Keuringsverslag van een elektrische laagspanning- en zeer lage spanningsinstallatie

NIET CONFORM

Straatnaam Schotensteenweg
Huisnummer 104
Busnummer
Postcode 2960
Gemeente Brecht
Land België

Controlebezoek van een huishoudelijke installatie volgens (KB 08/09/2019) - AREI Boek 1- 6.5. en 4.2.4.3.

Afbeelding schakel- en verdeelbord:

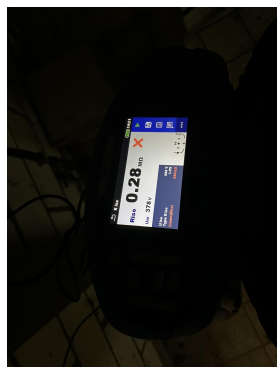
12.01 De waarde van de isolatieweerstand van één of meerdere stroombanen is kleiner dan 0,5M ohm (Boek 1 Onderafdeling 6.4.5.1.)

12.03 Eén of meerdere differentieelstroombeschermingsinrichtingen werken niet met testknop en/of stroominjectie. (Boek 1 Onderafdeling 6.5.7.2)

18.09 Bij aansluiting van meeraderige geleiders dient men aangepaste adereindhulzen te gebruiken. (Boek 1 Onderafdeling 5.2.6.1. en 1.4.1.2.)

nota/note 18 De elektrische installatie is grondig na te zien en conform te maken volgens de voorschriften van het AREI boek 1.

Dienstspanning: 3x380/220 Volt
 Voedingsschakelaar : 4x10 V08st
 Verdeelbord in garage

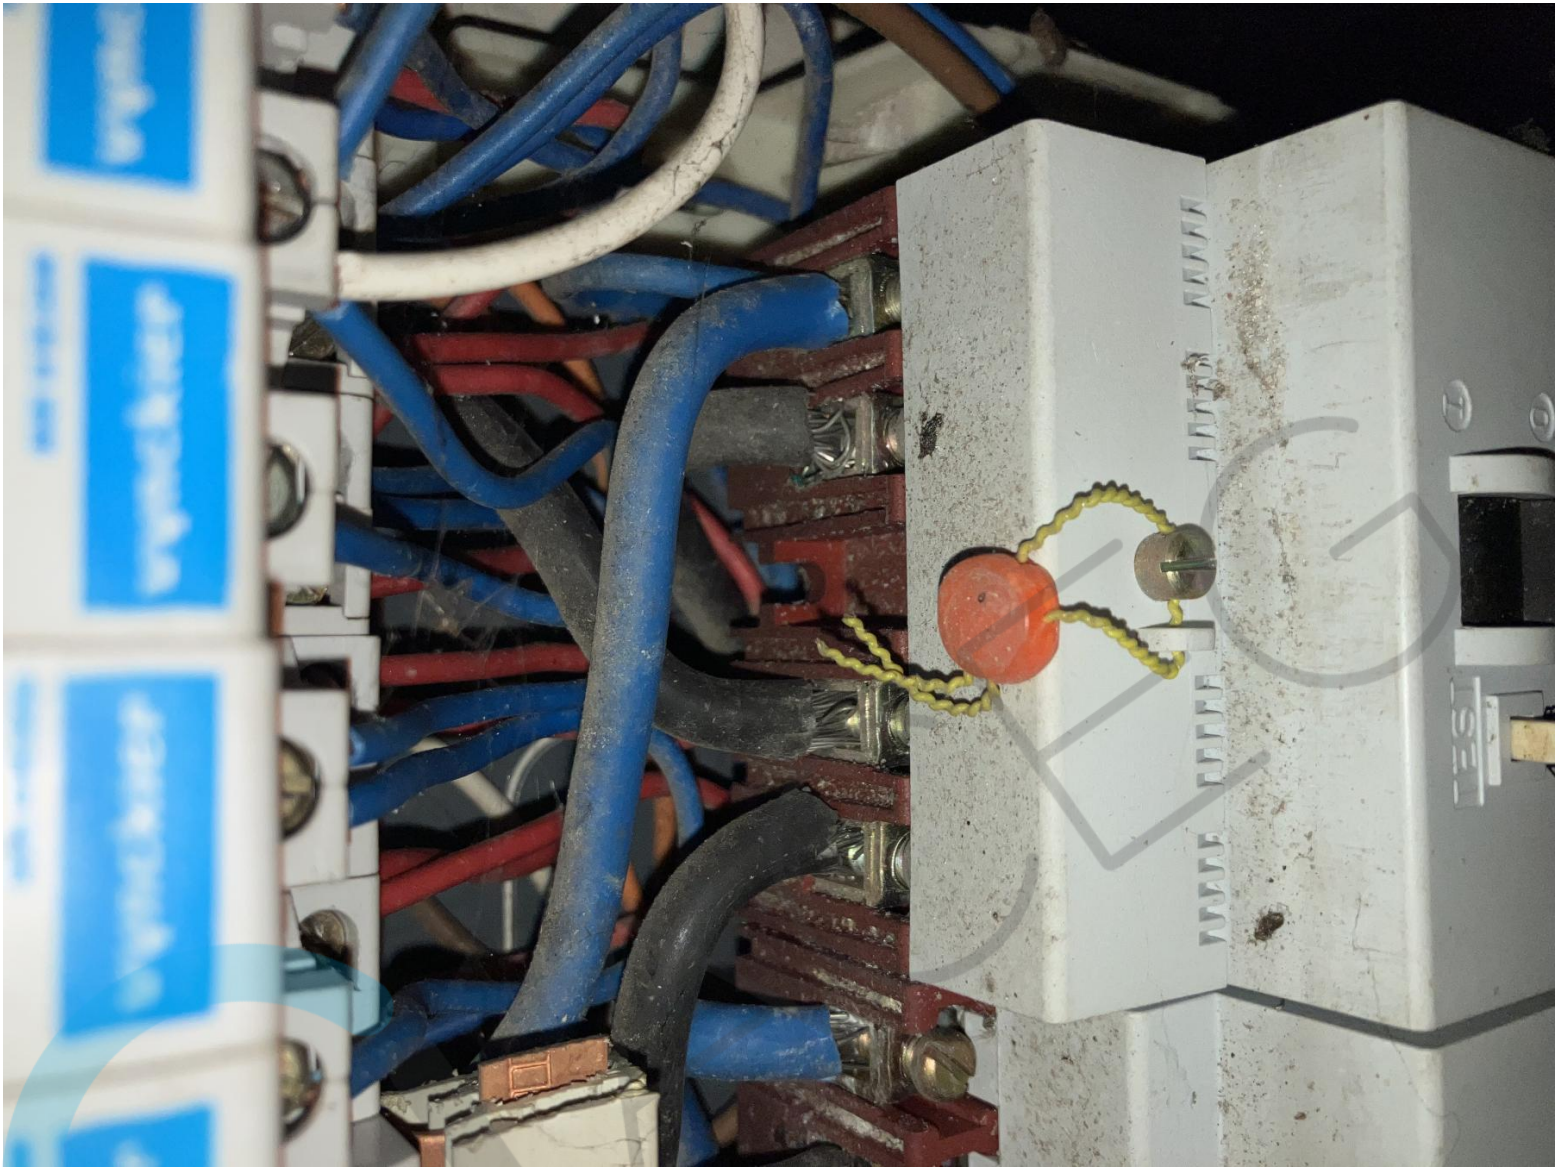
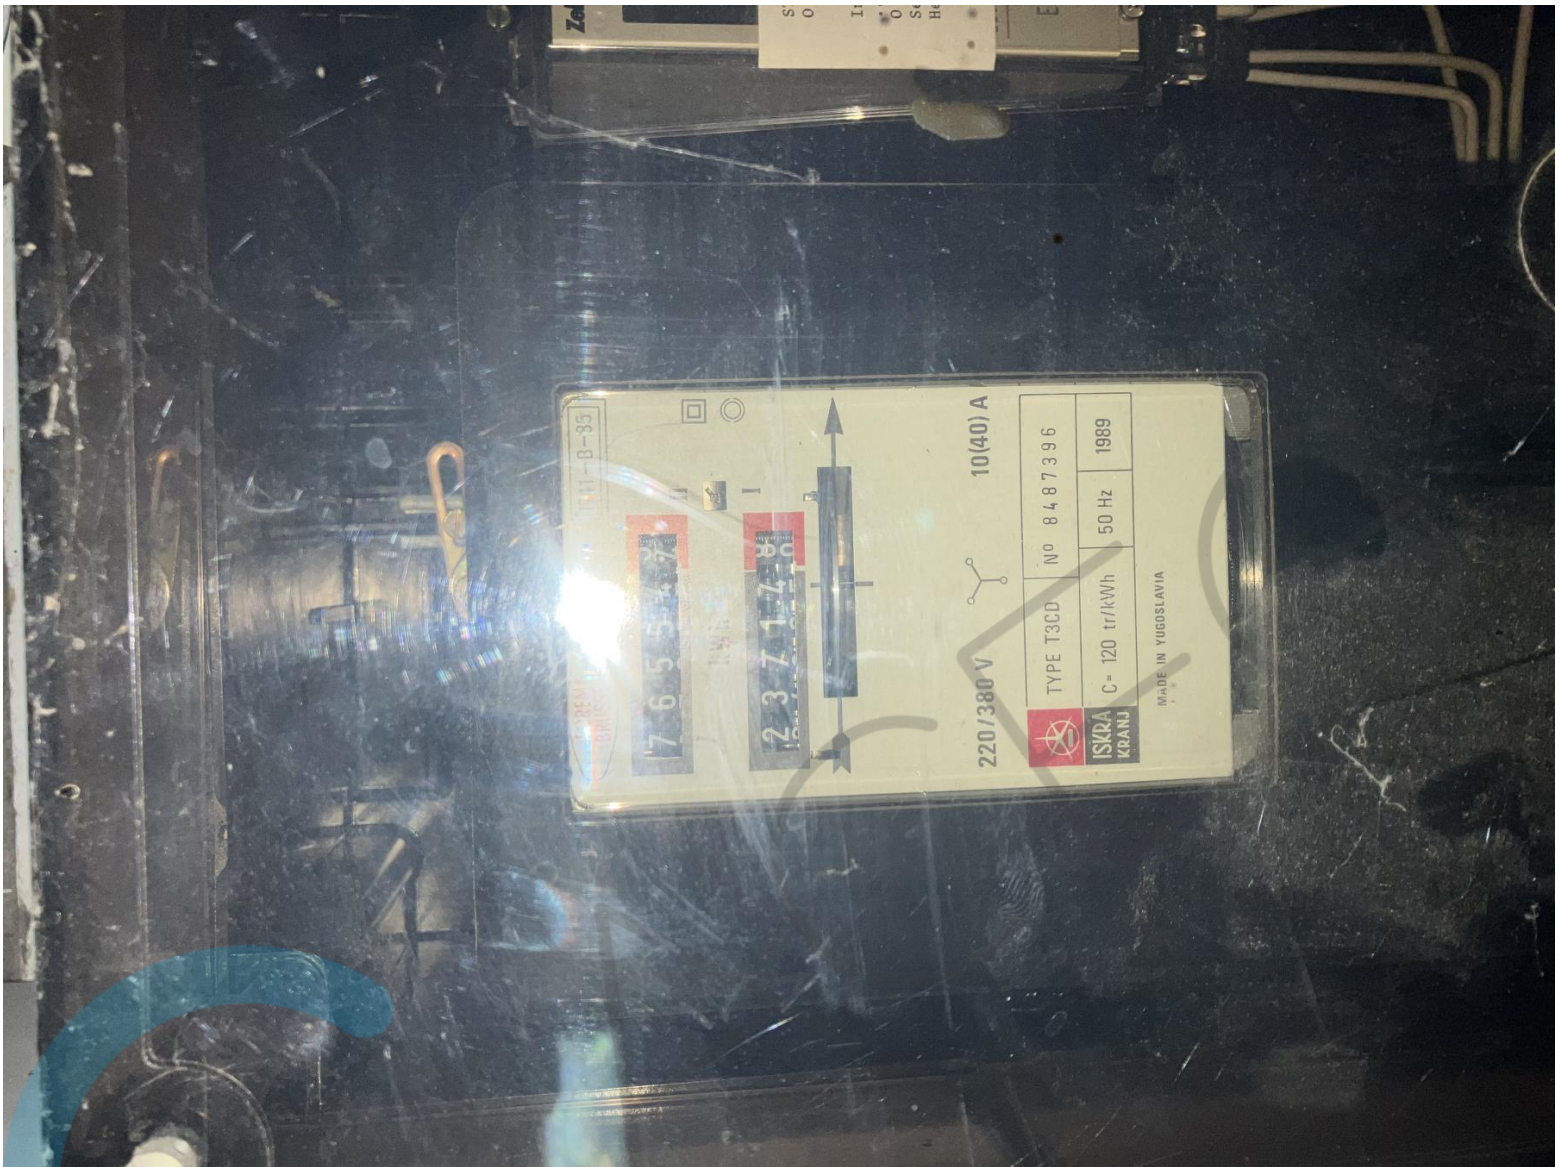
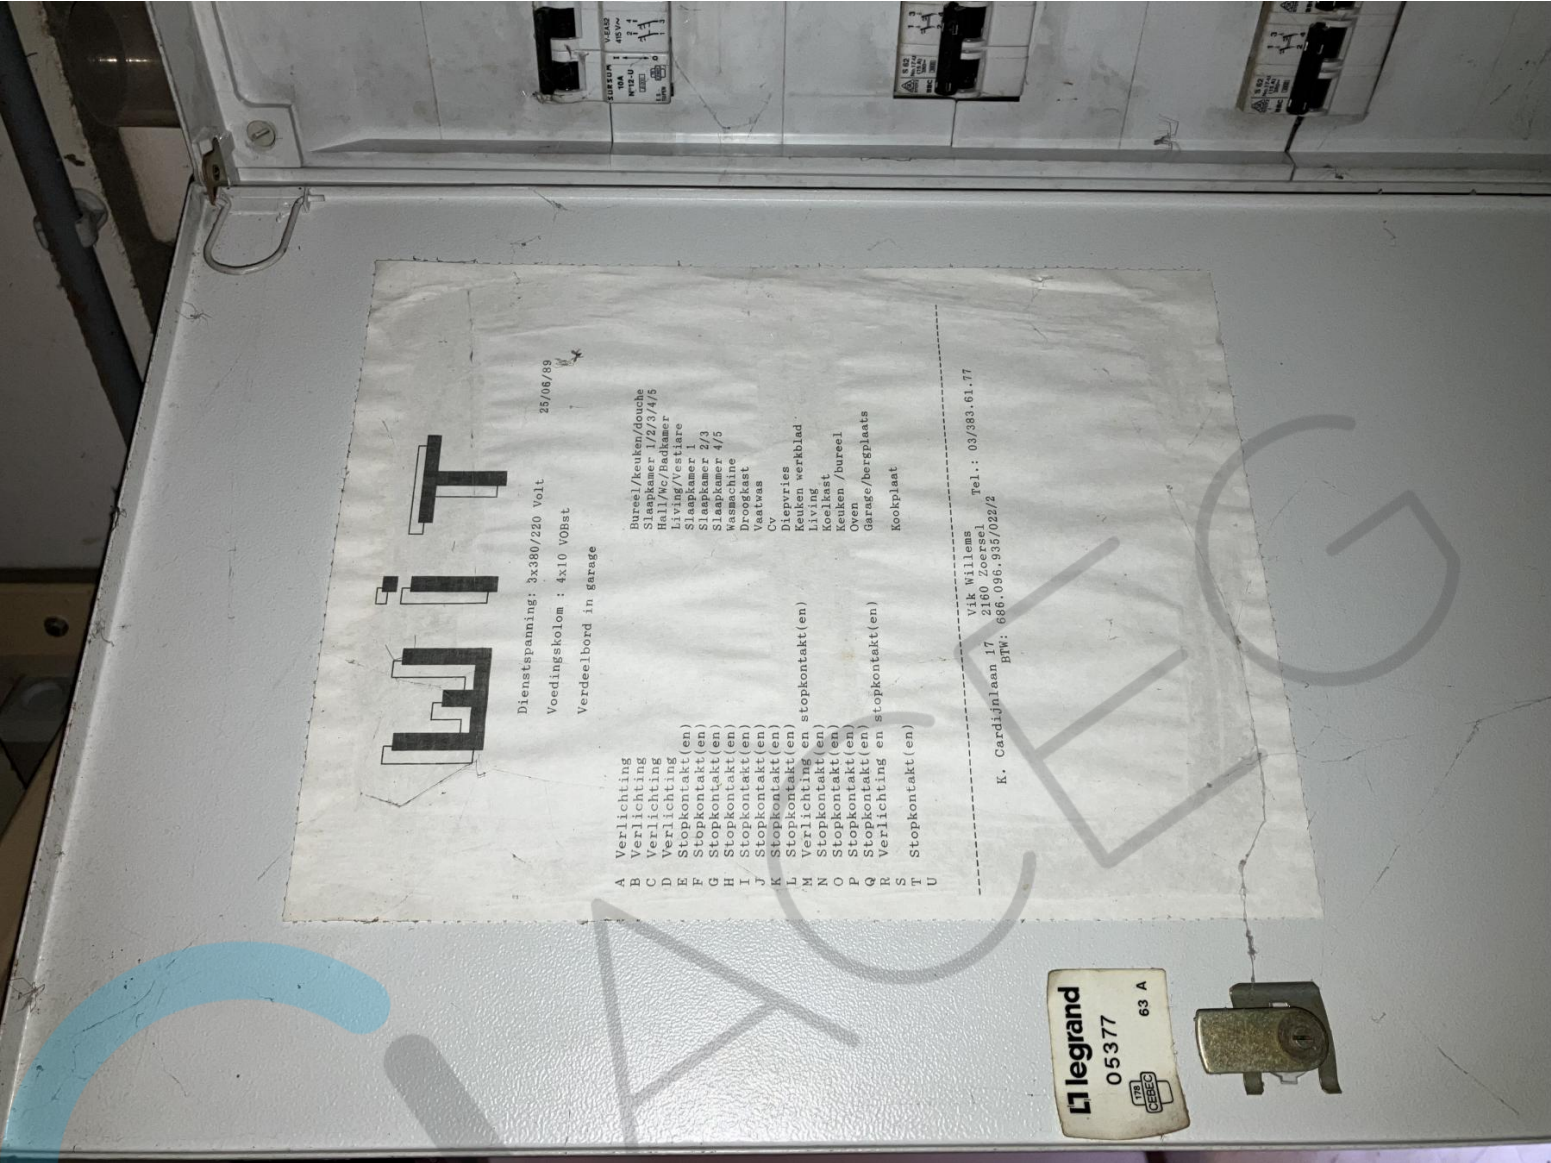
11.01 Eéndraadschema van de installatie is te voorzien en/of te vervolledigen. (Boek 1 Afdeling 2.12 - 2.13 en 3.1.2 en 9.1.2)
